Mission régionale d'autorité environnementale

**Avis délibéré
sur le projet de parc éolien « Boissy Énergie 3 »
Boissy-la-Rivière (91)**

N° APJIF-2023-013
en date du 09/03/2023

Figure 4: Schéma d'une éolienne de type Vestas V110 (étude d'impact, p.110)

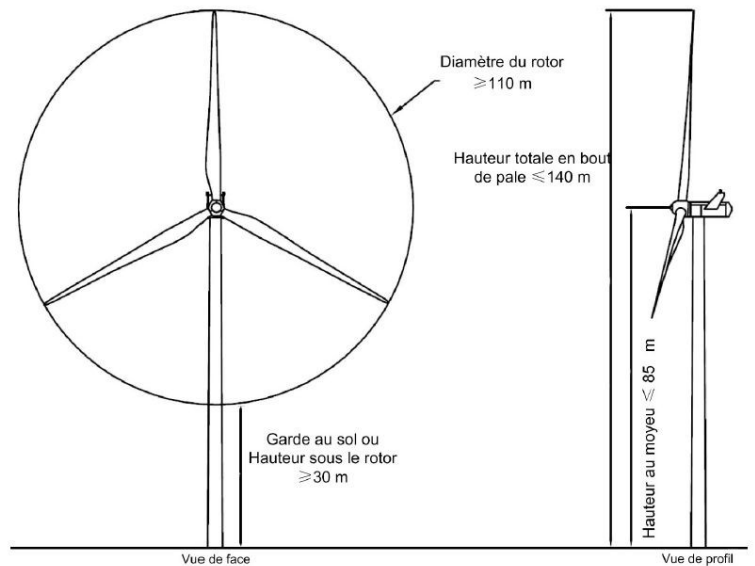
- bien que le modèle d'éolienne choisi ait une garde au sol supérieure à 30 m, il présente un rotor de 100 m. Or la société française pour l'étude et la protection des mammifères (SFEPM) recommande¹⁰, au regard des études de mortalités des chiroptères, des modèles d'éoliennes avec un rotor de moins de 90 m pour cette garde au sol. Pour celles avec un rotor de plus de 90 m, elle recommande une garde au sol d'au moins 50 m, ce qui est impossible selon le plan local d'urbanisme (PLU) de Boissy-la-Rivière (art. 2 du règlement), qui impose une hauteur maximale de 140 m ;

Figure 5: Carte du tracé de raccordement interne et du possible tracé de raccordement externe (étude d'impact, p.169)

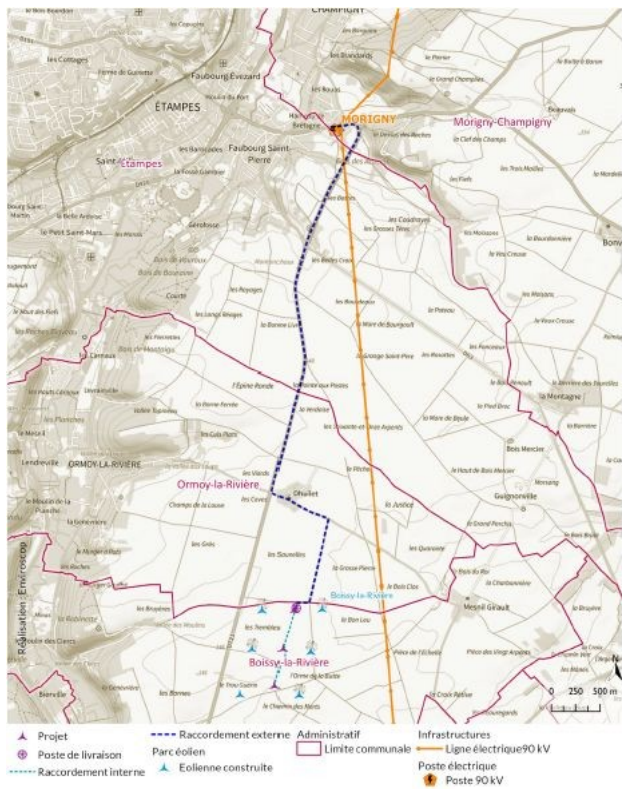
Par ailleurs, une ligne électrique de raccordement du poste de livraison au réseau public, dit « *raccordement externe* », est prévue. Ce raccordement, qui est réalisé sous la maîtrise d'ouvrage du gestionnaire du réseau public, est envisagé avec le poste source de Morigny, à Morigny-Champigny, situé à environ 6 km par la route au nord de « Boissy Énergie 3 ».

Toutefois, le dossier précise que « *cette solution est indicative et devra être confirmée par des analyses approfondies si le projet éolien était autorisé. Le tracé exact du raccordement au réseau ne peut être connu qu'à l'issue de l'obtention de l'ensemble des autorisations administratives du projet (...)* » (p. 168 de l'étude d'impact).

L'étude d'impact considère les travaux de raccordement électrique externe comme constitutifs du projet, en adéquation avec la définition de projet prévue par l'article L.122-2 du code de l'environnement. Le raccordement externe étant de la compétence du maître d'ouvrage du réseau électrique public, seul un tracé potentiel est présenté par l'étude d'impact. Aucune analyse de l'état initial n'est réalisée et les incidences ne sont pas évaluées précisément. Comme le raccordement doit être souterrain et réalisé le long des voiries existantes, l'étude d'impact conclut, dans la partie dédiée (p.241-242), à des impacts nuls ou non-significatifs. L'Autorité environnementale considère qu'il est nécessaire de prévoir une actualisation de l'étude d'impact pour y intégrer une analyse détaillée des incidences de ce raccordement, une fois son tracé et ses modalités de réalisation définis, et de prévoir le cas échéant des mesures d'évitement, de réduction, voire de compensation de ses impacts.

(1) L'Autorité environnementale recommande d'actualiser l'étude d'impact, une fois le tracé et les modalités de réalisation du raccordement électrique externe connus, par la présentation d'un état initial complet et par une analyse approfondie de ses incidences potentielles, et des mesures d'évitement, de réduction, voire de compensation, adaptées.

Figure 6: Variante d'implantation n°1 (étude d'impact, p.147)

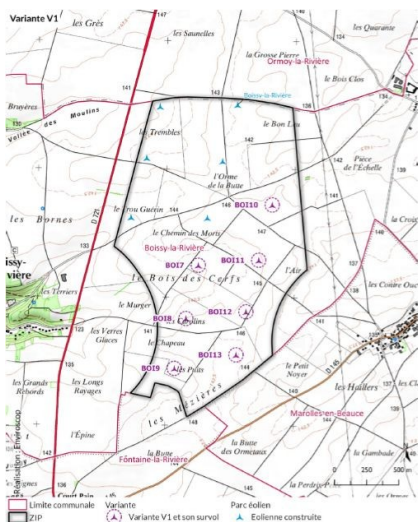
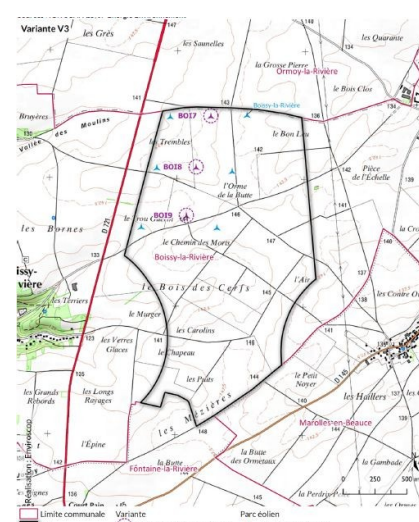
Une comparaison entre les trois variantes, au regard des différents enjeux du site et des incidences qu'elles engendrent sur l'environnement (milieu physique, milieu naturel, paysage et patrimoine) et la santé humaine, est présentée, et c'est logiquement la variante n°3, qui comporte le nombre le plus faible d'éoliennes, qui apparaît comme ayant le moins d'incidences négatives sur l'environnement.

En revanche, aucune variante d'implantation sur la base du même nombre d'éoliennes, ni aucune solution d'implantation alternative, dans un autre secteur que celui de la ZIP considérée, n'est présentée pour justifier, conformément à l'article R.122-5 du code de l'environnement, que le choix retenu est celui de moindre impact.

(2) L'Autorité environnementale recommande de compléter l'étude d'impact par la présentation de solutions et, à nombre égal d'éoliennes, de variantes d'implantation au sein de la ZIP permettant de justifier que le choix retenu est de moindre impact sur l'environnement et la santé humaine.

Figure 11: Carte de synthèse des enjeux chiroptérologiques (étude d'impact, p. 96)

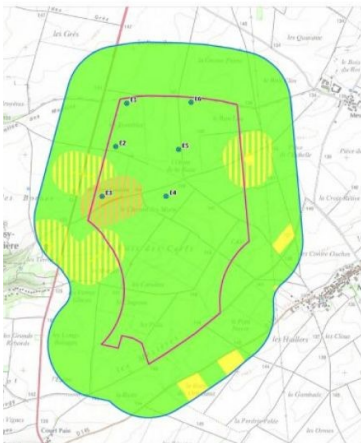
- l'éolienne BOI9 se situe à environ 150 m, soit moins de 200 m de la haie identifiée comme secteur le plus à enjeux pour les chiroptères. Un éloignement de plus de 200 m est pourtant recommandé par Eurobats¹¹, ce qui est repris dans la présentation de l'état initial de l'étude d'impact (« éloignement de l'éolienne d'au moins 200 m bout de pale de cet habitat » p. 169).

- déposer une demande de dérogation à la protection des espèces au regard du risque caractérisé de destruction d'individus d'espèces protégées ;
- adapter le projet, notamment la position de l'éolienne BO19 et le modèle choisi, afin de le rendre conforme aux recommandations de l'accord européen sur la conservation des populations de chauve-souris (Eurobats) et de la société française pour l'étude et la protection des mammifères (SFEPM) visant à éviter une surmortalité des chiroptères ;
